改善箇所説明図

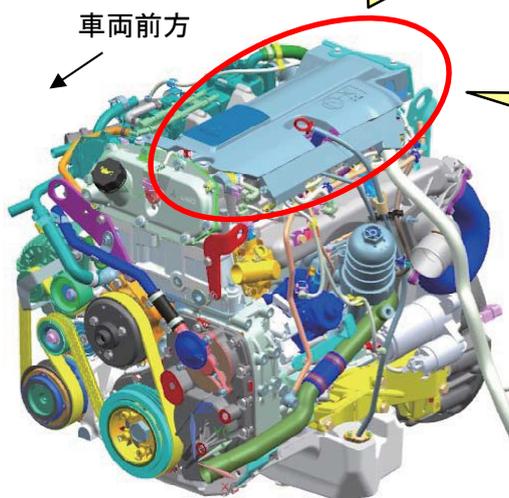
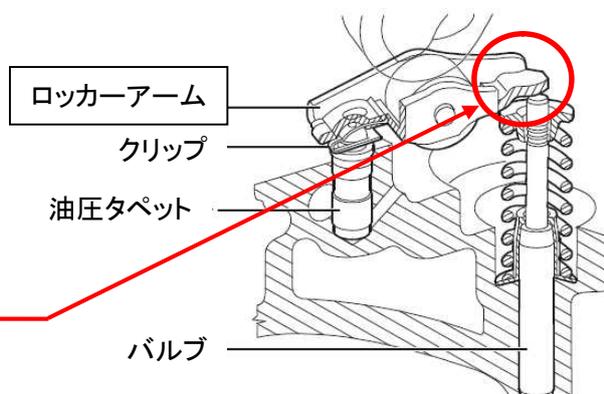
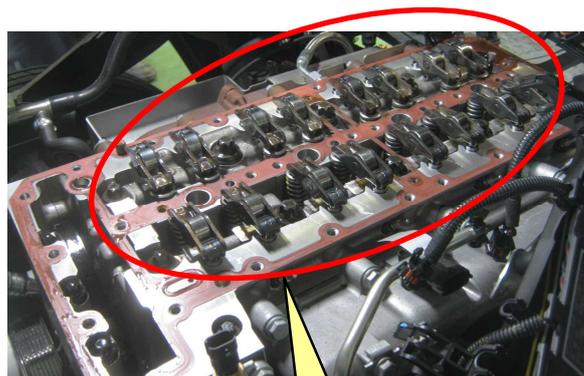
基準不適合発生箇所

小型トラック・バスの原動機において、ロッカーアーム製造用治具の管理が不適切なため、ロッカーアームの耐久性が不足しているものがある。そのため、早期にロッカーアームが異常摩耗して破損し、異音が生じて、最悪の場合、走行不能に至るおそれがある。

改善措置の内容

全車両、ロッカーアームを良品に交換する。また、ロッカーアームに異常摩耗が認められた場合は、シリンダーヘッド一式を交換する。

注：□は、良品に交換する部品を示す。
